Mission régionale d'autorité environnementale

**Avis délibéré de la mission régionale d'autorité
environnementale sur le projet de construction d'une
résidence hôtelière avec 40 logements, par la SAS "La
Châtaigneraie", lieu-dit "Lauzière" à Vals-les-Bains (07)**

Avis n° 2022-ARA-AP-1296

Avis délibéré le 7 mars 2022

Figure 2: synthèse des enjeux écologiques (source : dossier)

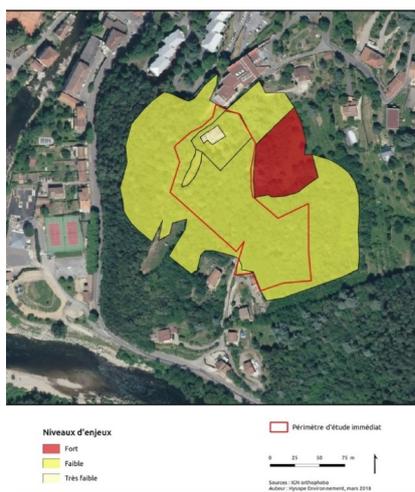
L'Autorité environnementale recommande de :

- compléter les données des inventaires réalisés entre mai 2017 et février 2018 en particulier pour les espèces floristiques à floraison précoce et les espèces faunistiques à reproduction précoce (oiseaux, amphibiens) ;
- corriger les erreurs présentes dans le dossier concernant l'espèce d'amphibien « Grenouille rieuse » ;
- ré-évaluer les niveaux d'enjeu de certains oiseaux qui font l'objet d'une sous-évaluation dans le dossier en l'absence de référence au classement de la liste rouge régionale dans lequel l'Hirondelle des fenêtres est classée comme « vulnérable » et le Choucas des tours et la Pie bavarde, « quasi menacée ».
